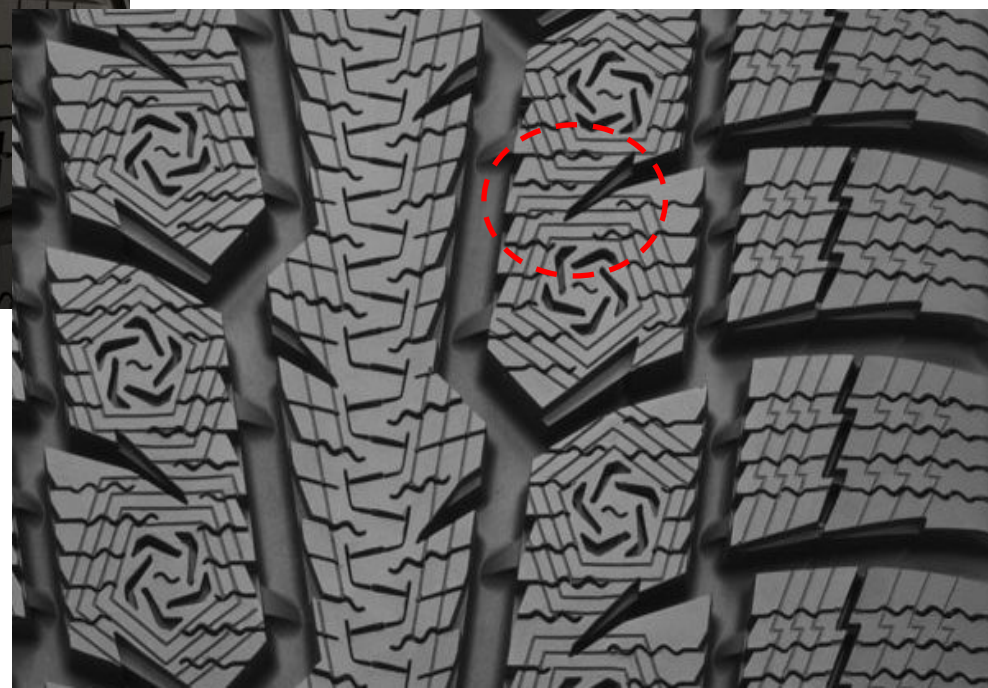
На рисунке протектора как будто есть швы, где рисунок искривляется. Нужно их поправить.

Показываю на одном шве.

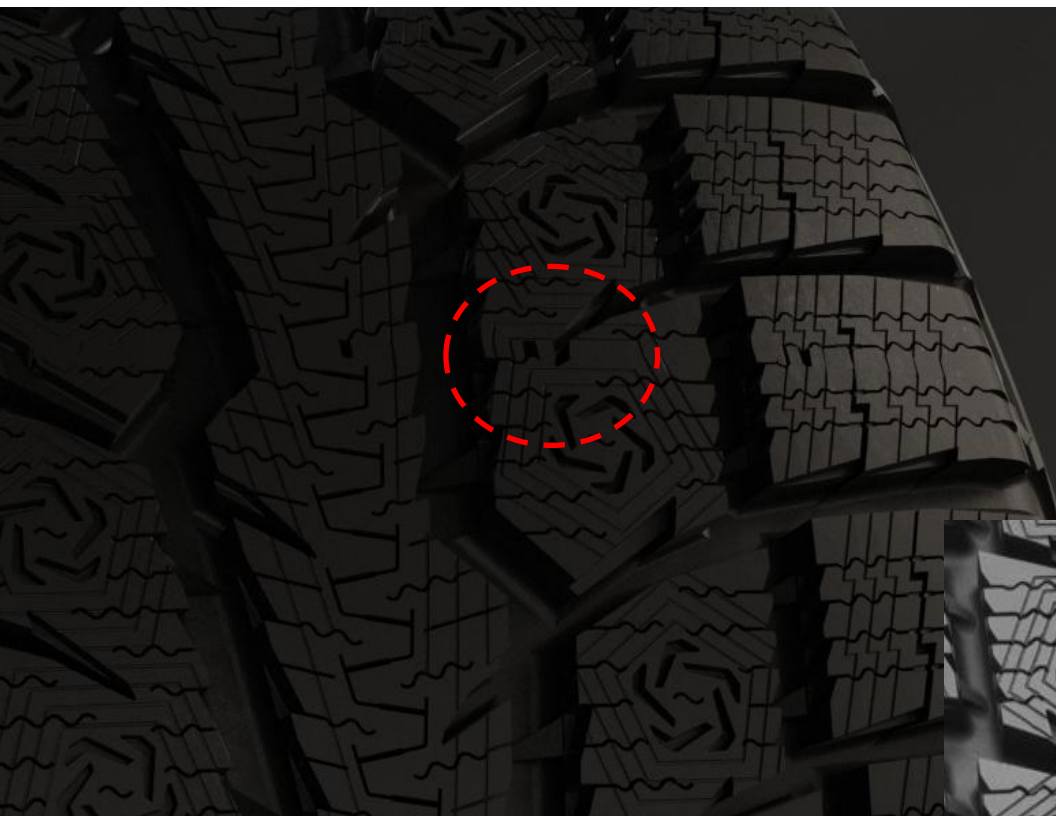
Расстояние между волнообразными ламелями надо уменьшить, чтобы было такое же, как выше/ниже.

Поправить форму выреза.

Поправить форму выреза.

Удалить дырочки.

Сделать немного шире здесь
